J3506-ROC90H

J3506总成爆炸图

试验编码时间日期： 2025-12-11

检测结论： 不符合

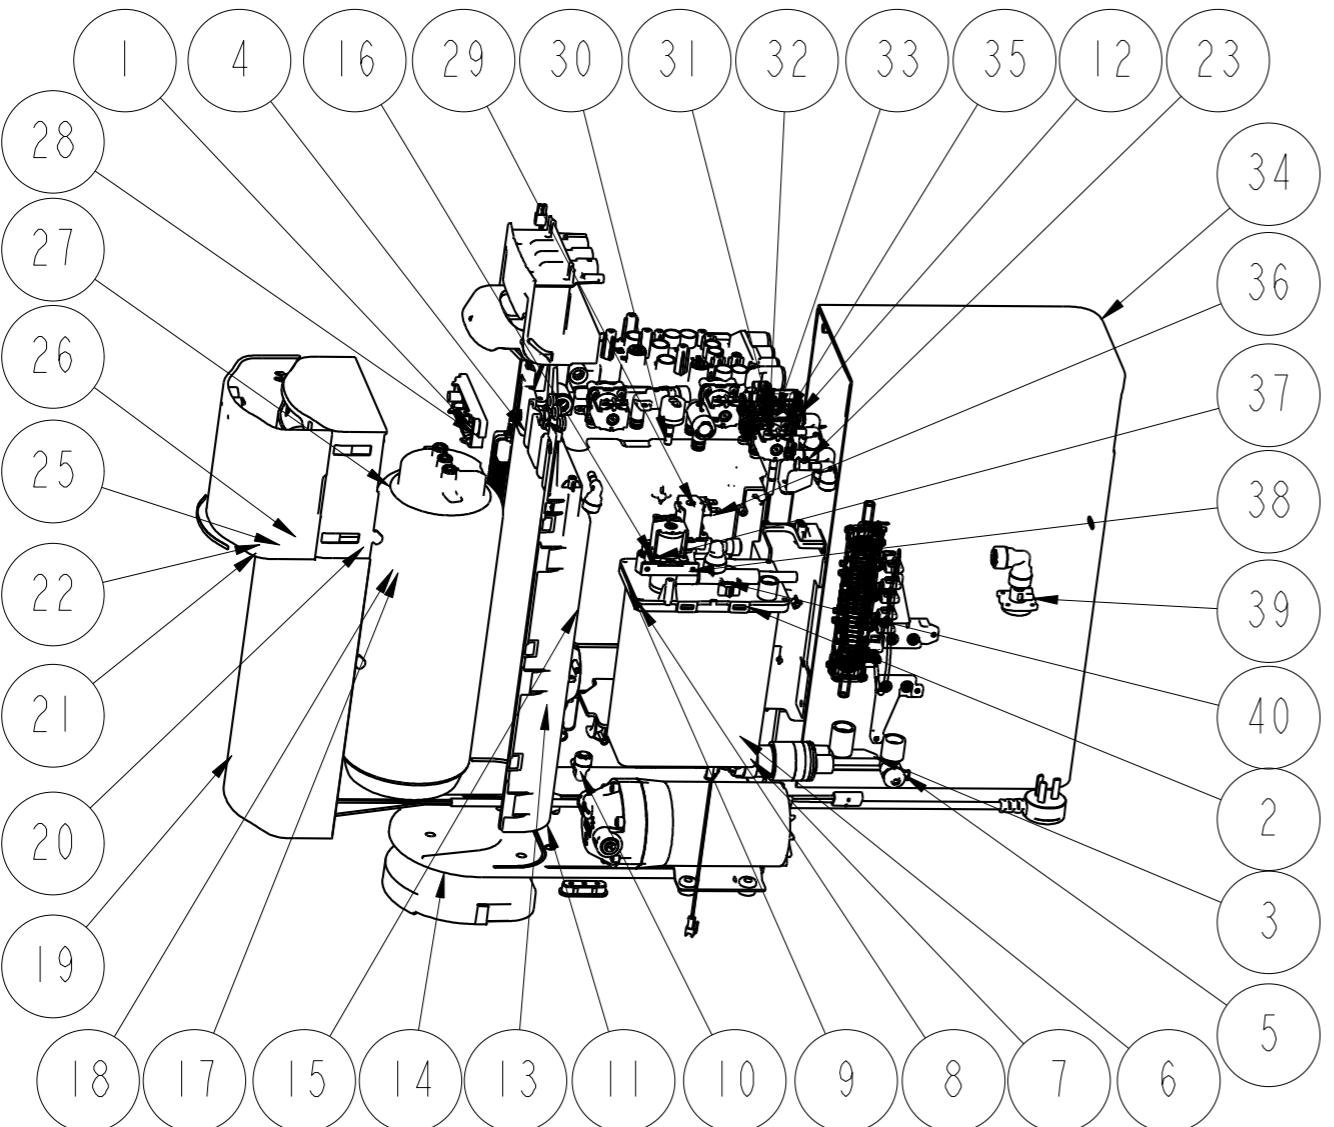
检测项目	检测结果	发现内容	位置描述	修改建议
未满足未注公差表对比及公差管控值要求	不符合	未找到未注公差表，或带公差尺寸公差未低于未注公差表	图纸右上角/未注公差表区域	补充未注公差表，检查并调整带公差尺寸的公差
尺寸与公差精确度不一致	不符合	尺寸标注为整数，公差为十分位（如376±0.8）	尺寸标注区域	尺寸标注为376.0±0.8
未标注“△”符号，数量为0	不符合	无“△”标识	所有尺寸标注区域	在关键尺寸前标注“△”符号
技术要求内容不合格或引用标准不满足	不符合	技术要求包含禁止内容（如带公差的尺寸是需要检验的重要尺寸、颜色要求），或引用标准不最新	图纸左下角技术要求区域	修改技术要求内容，更新引用标准
人员信息缺失	不符合	标题栏无人员信息（设计、审核等）	图纸右下角标题栏人员信息区域	填写设计、审核、标准化、批准等人员信息
未找到未注公差表	不符合	图纸无未注公差表	图纸右上角或右下角	添加未注公差表
LOGO缺失	不符合	无安吉尔LOGO标识	图纸右下角标题栏或指定位置	添加安吉尔LOGO
图号栏未填写	不符合	图号栏空白	图纸右下部分标题栏图号栏	填写图号信息
名称栏未填写	不符合	中文名称栏空白	图纸下方标题栏名称栏	填写中文名称
材料栏未填写	不符合	材料栏空白	图纸下方标题栏材料栏	填写材料信息
版本栏未填写	不符合	版本栏空白	图纸下方标题栏版本栏	填写版本号信息
重量栏未填写	不符合	重量栏空白	图纸下方标题栏重量栏	填写重量信息
